### Tillägg till PLANBESKRIVNING OCH PLANBESTÄMMELSER

**Ändring av del av "Ändring av stadsplan för del av Björknäs, fastigheterna Björknäs 1:147, 27:1 m.fl." (S356), i Boo, Nacka kommun.**

**Upprättad på planenheten i maj 2015, reviderad oktober 2015,  
justerad december 2015**

## Tillägg till PLANKARTA

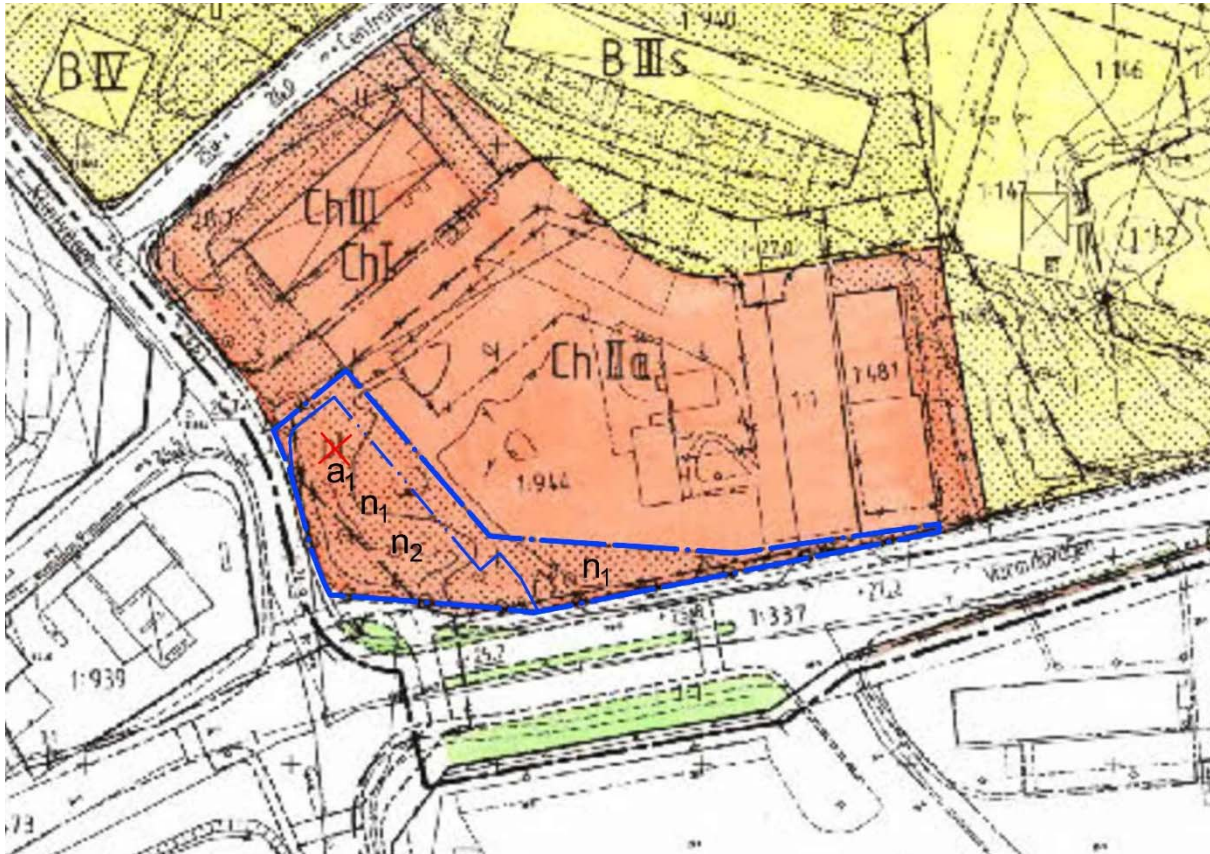
Plankartan ändras enligt nedanstående redovisning och förklaring.

-  Gräns för område där ändring ska gälla (se kartbilaga med gräns i skalenlig karta).
-  Ny egenskapsgräns

Med pl och punktprickning betecknad mark ska anordnas som planterat skyddsområde och får icke bebyggas eller användas för parkering.

**n1** Ekar med en stamdiameter om 0,3 meter eller större, mätt 1,3 meter över mark, ska bevaras. Efter lovprövning kan träd som innebär fara för liv eller egendom få fällas med villkor att återplantering sker.

**n2** Minst 65 % av ytan ska bestå av genomsläppliga ytskikt.

Byggnad får inte uppföras.

**a1** Bygglovplikt gäller för markbeläggningen.
